C14RS(+フラッシュバルブ)→CS498B系(HP498Mセット)へ変更の場合。

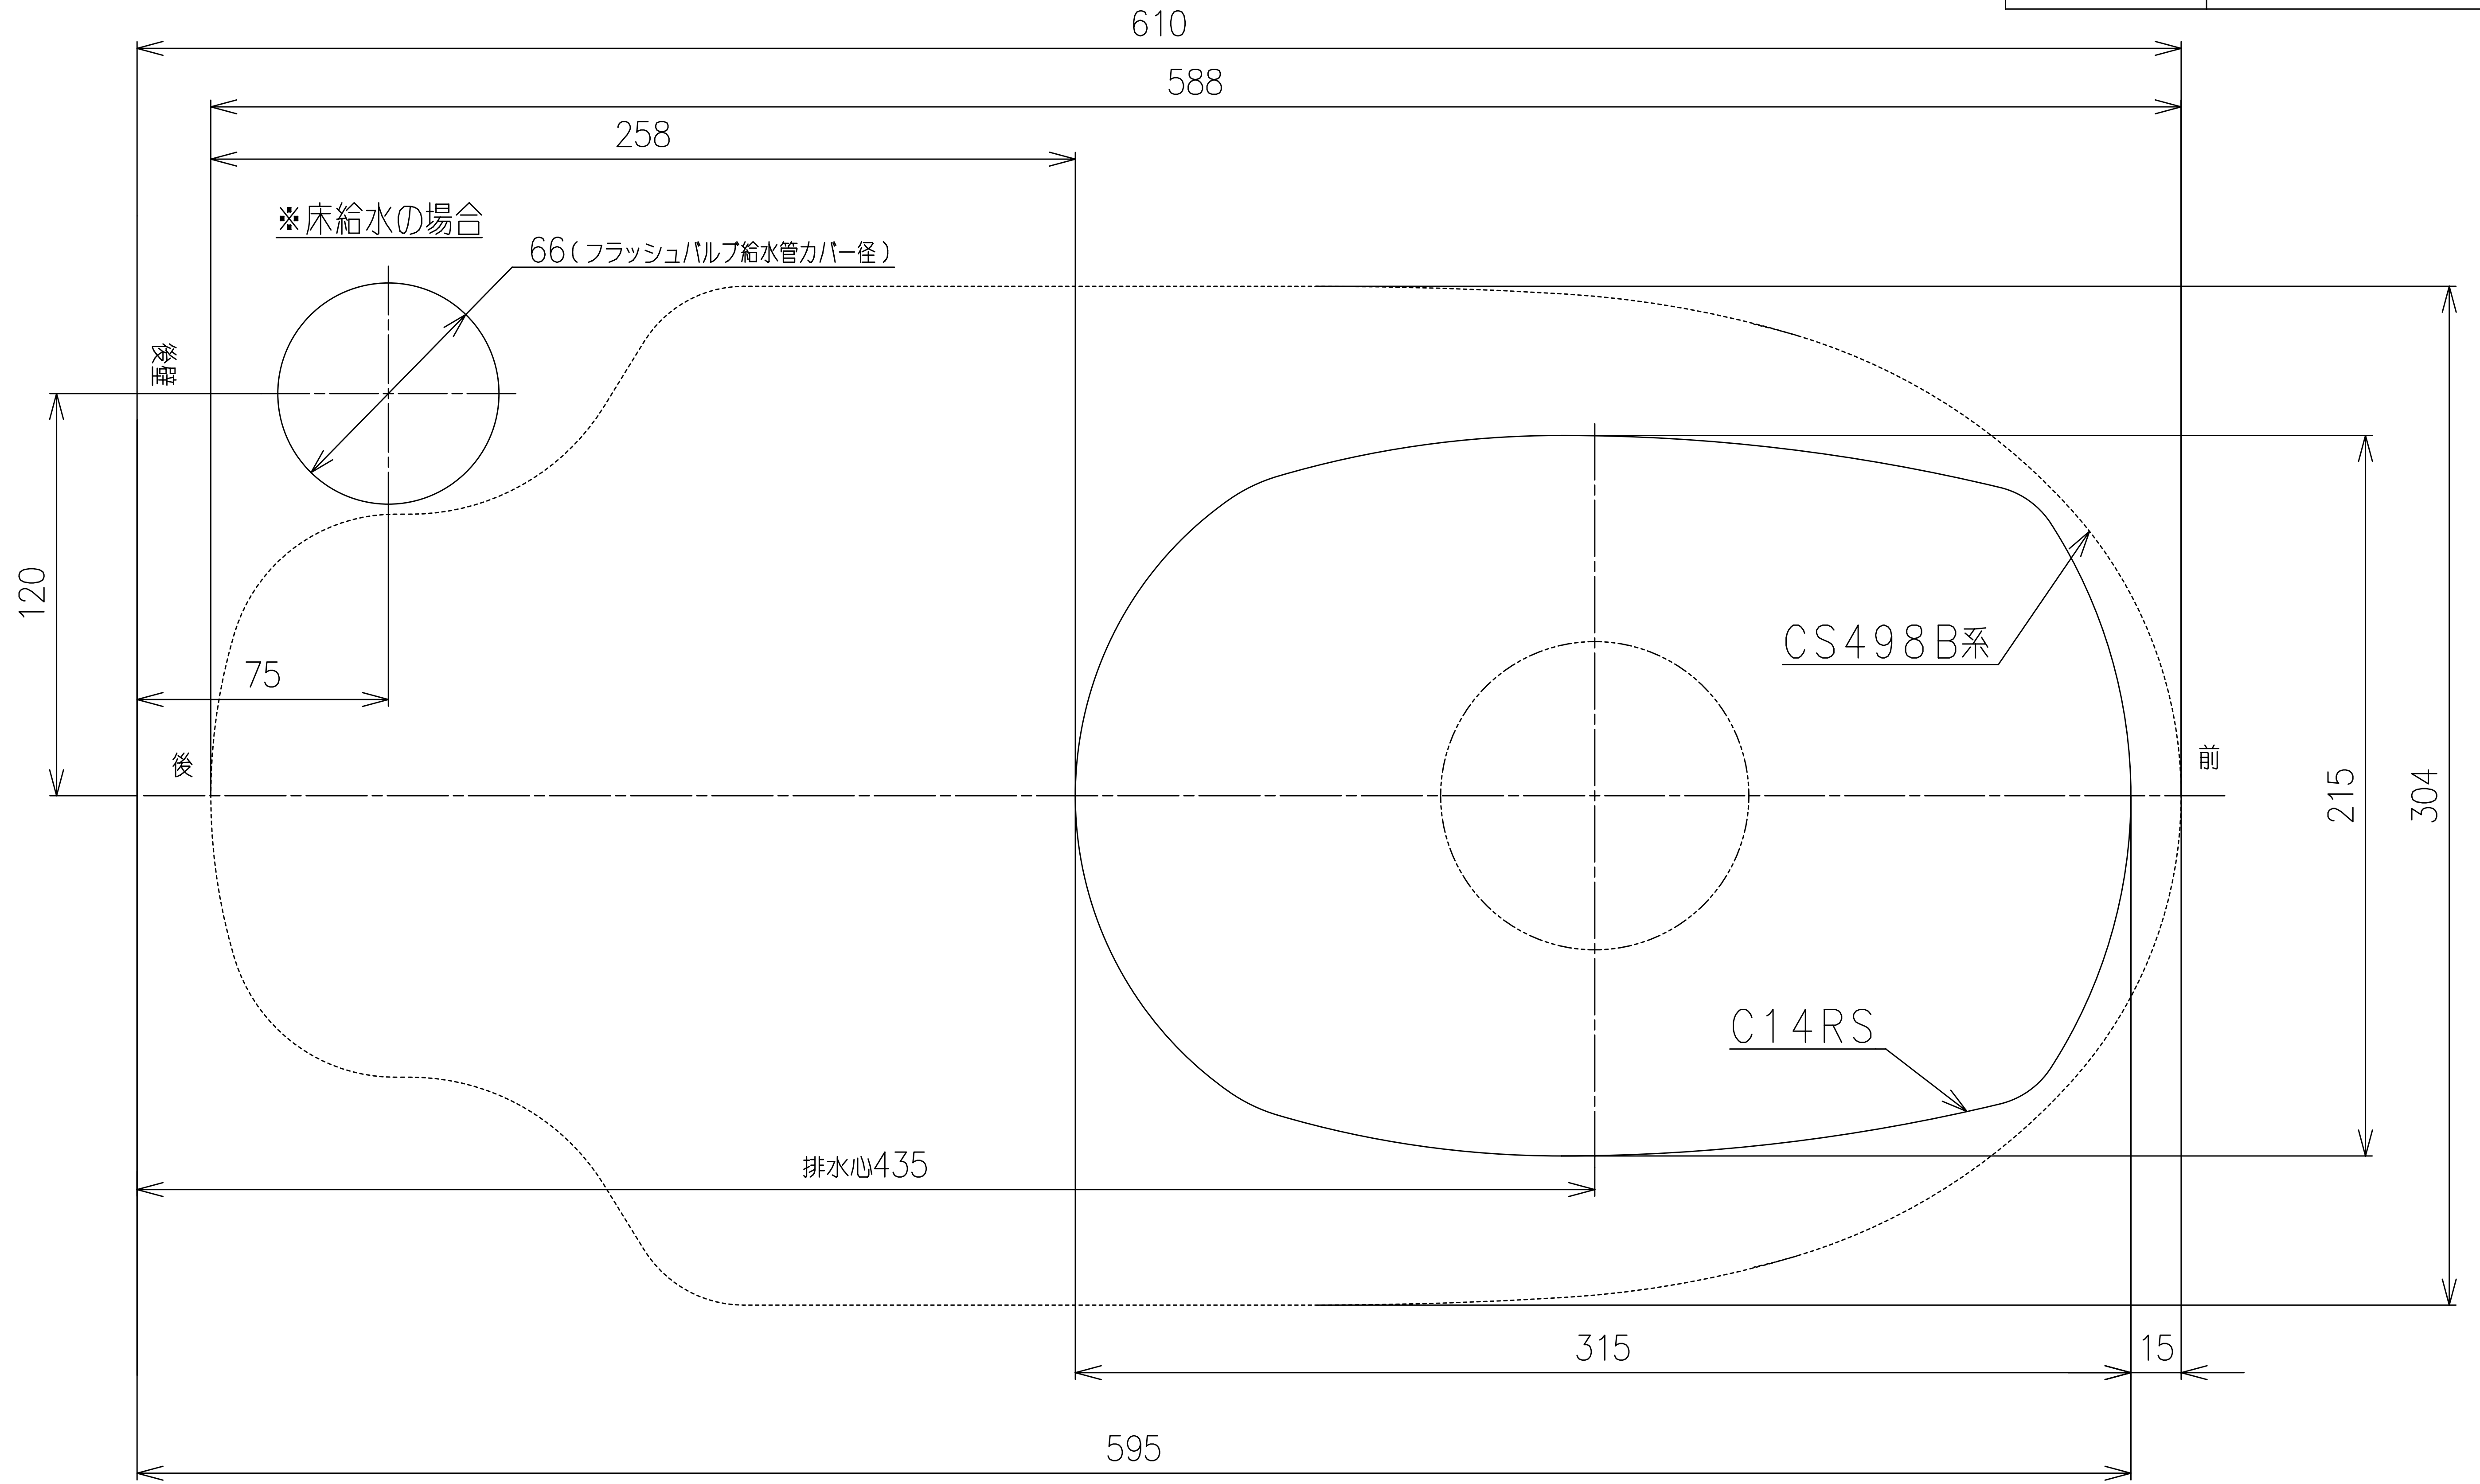
注意  
 この図面は表示品番の標準施工での設計寸法どおりの床設置面形状の比較図を示しています。  
 陶器の寸法公差・施工誤差によっては、ずれが生じる可能性があります。
